改善箇所説明図

改善部位 (プッシュエンジンスタートスイッチ)

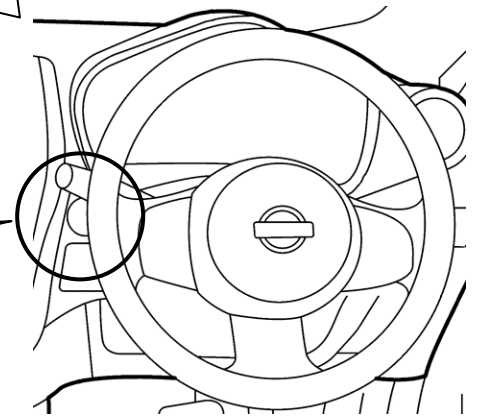
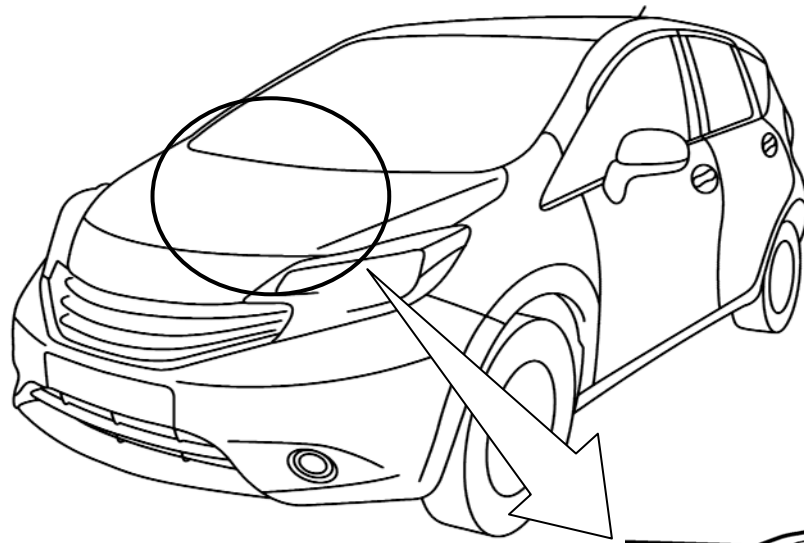
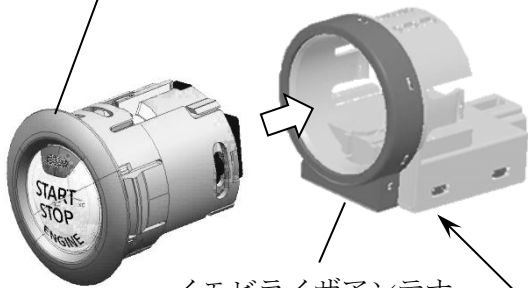
基準不適合発生箇所

プッシュエンジンスタートスイッチを組み付けるイモビライザアンテナの成形条件が不適切なため、熱収縮により、当該プッシュエンジンスタートスイッチとの隙間が狭くなり、摺動抵抗が増加したものがあある。そのため、そのまま使用を続けると、当該スイッチ操作時に押したまま戻らず、緊急停止操作と判定してエンジンを停止することがあり、最悪の場合、走行中にエンストするおそれがある。

嵌合リブ
(削除)

防振材
(貼付)

全車両、当該プッシュエンジンスタートスイッチの嵌合リブを削除してイモビライザアンテナとの隙間を確保するとともに、スイッチに防振材を貼付する。
